CONSIDERAÇÕES PRELIMINARES

Este documento reporta-se a um conjunto de questões efetuadas pelos serviços da Câmara Municipal de Almada, elaboradas no âmbito do “Estudo de avaliação técnica com vista à produção de um parecer sobre o ordenamento dos acessos e estacionamento na Fonte da Telha já concluídos”.

ESTUDO DE AVALIAÇÃO TÉCNICA COM VISTA À PRODUÇÃO DE UM PARECER SOBRE O ORDENAMENTO DOS ACESSOS E ESTACIONAMENTO NA FONTE DA TELHA JÁ CONCLUÍDOS
CONSIDERAÇÕES PRELIMINARES – cartografia preliminar

Figura 1
Área intervencionada

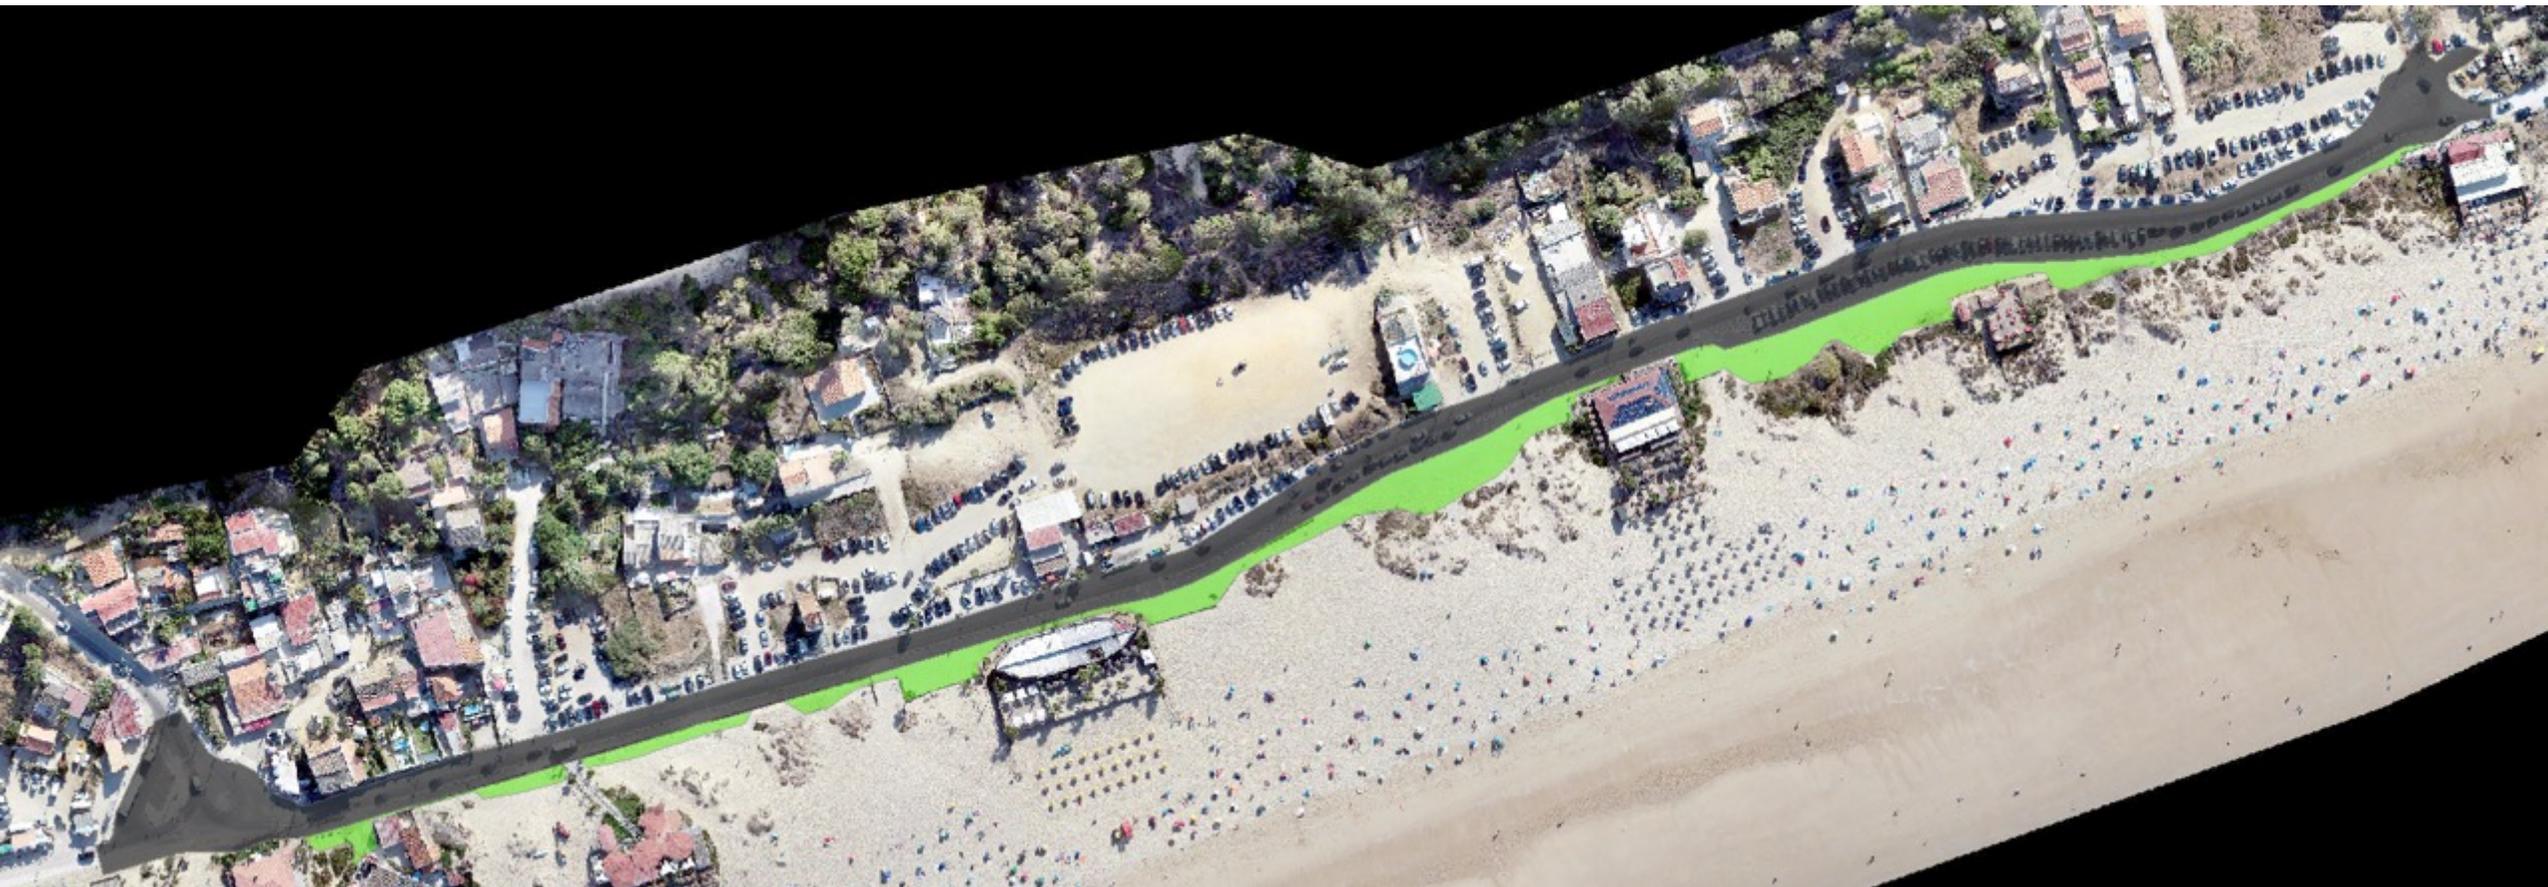
1. Existiu um aumento da área destinada à via de acesso e ao estacionamento de automóveis?

Assim, tendo em consideração a cartografia elaborada em anexo (Figuras, 1, 2 e 3 em anexo), **não existiu um aumento da área da via.** A área pavimentada é de cerca de 8723 m², correspondendo a uma redução de 3513 m² face à situação anterior. A área libertada corresponde à antiga área de circulação e estacionamento.
